**CONFERENZA DI SERVIZI**  
(ex art. 14 e seguenti della Legge n. 241/1990 e ss.mm.ii.)

**“P1622 - "Raddoppio della premente esistente e potenziamento del serbatoio a servizio dell'abitato di Monte Sant'Angelo”**

**VERBALE DEL 09.02.2023**

Figura 9-1: Rappresentazione interventi complessivi su Monte Sant'Angelo

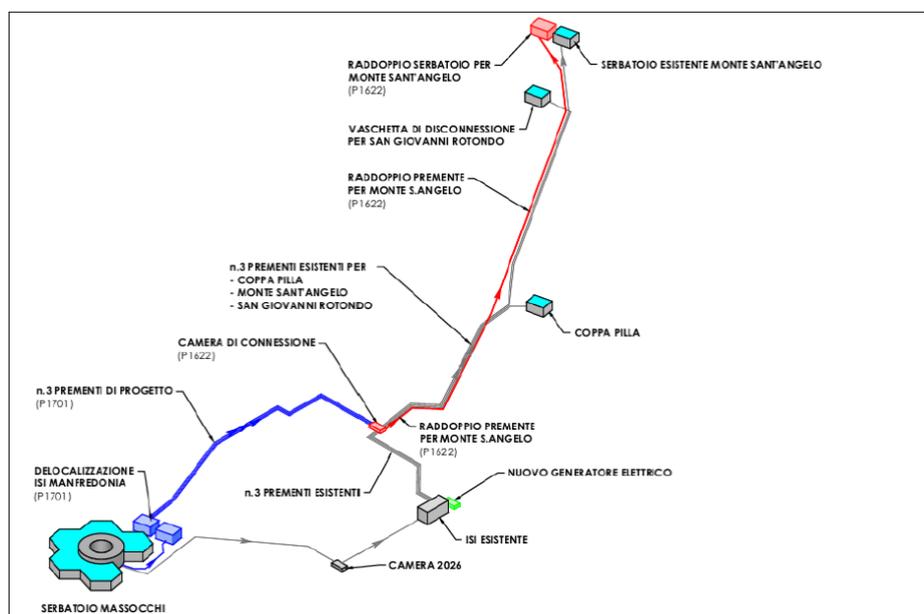
Nell'elaborazione definitiva è stato possibile confermare quasi integralmente le previsioni preliminari modificando solo il punto di partenza della premente di progetto, che non sarà più dall'ISI di Manfredonia, ma dal pozzetto di interconnessione (in ottemperanza alle indicazioni rilasciate per le vie brevi dal Comune di Manfredonia) previsto in progetto e ubicato in prossimità di Viale Padre Pio da Pietrelcina. Inoltre, diversamente da quanto previsto dal progetto di fattibilità tecnica ed economica, il presente progetto tiene conto anche dei futuri interventi che dovranno essere realizzati quali il progetto di fattibilità tecnica ed economica P1701 "Delocalizzazione dell'impianto di sollevamento di Manfredonia a servizio del serbatoio di compenso di Coppa Pilla, del serbatoio di Monte Sant'Angelo e del serbatoio Alto di San Giovanni Rotondo".
